INFORME DE AUDITORÍA AMBIENTAL

RE-GA-802-C48-
20120822

C/48: Desvío de tránsito pesado de la ciudad de Dolores

Fecha Informe V.01: 27/08/2012

Ilustración 7: Parte de la AAP de cantera de limo

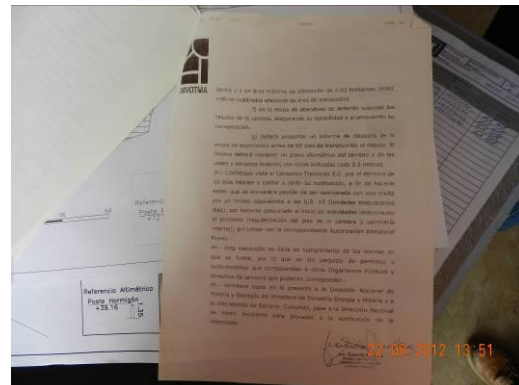
ID	Coordenadas UTM (X,Y)		Prog.	Tipo de No Conformidad	Descripción	Evidencia (Foto, documento, comunicación personal)	Aspecto Ambiental Relacionado (Código)
1	380942	6282647	Progresiva 311K a (+) de la ruta 21	Nº1	No se ha cumplido con lo exigido en la AAP de la cantera de limo con respecto a su literal "f" que exige suavizar los taludes de la cantera y promover su revegetación.	Ilustración 7 Ilustración 8
